Additif 43 : Règlement ONU n° 44

Révision 3 – Amendement 10

Complément 17 à la série 04 d'amendements – Date d'entrée en vigueur : 29 mai 2020

Prescriptions uniformes relatives à l'homologation des dispositifs de retenue pour enfants à bord des véhicules à moteur (« Dispositifs de retenue pour enfants »)

Figure A
Convention établie dans le document J211 de la SAE sur les signes correspondant aux systèmes de coordonnées

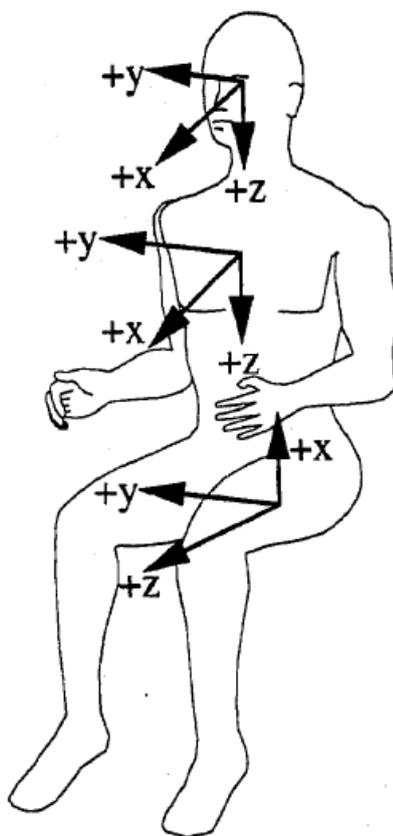
Paragraphe 7.1.4.2.2, lire :

« 7.1.4.2.2 La composante verticale “z” de l’accélération depuis l’abdomen vers la tête ne devra pas, lorsque les méthodes de mesure définies au paragraphe 8.5 du présent document sont suivies, dépasser 30 g sauf pendant des intervalles dont la durée cumulée n’excède pas 3 ms. Les méthodes de mesure définies au paragraphe 8.5 du présent document sont inspirées des méthodes définies dans la norme ISO 6487 et suivent la convention établie dans le document J211 de la Society of Automotive Engineers (SAE) sur les signes correspondant aux systèmes de coordonnées, tels qu’ils sont indiqués à la figure A.
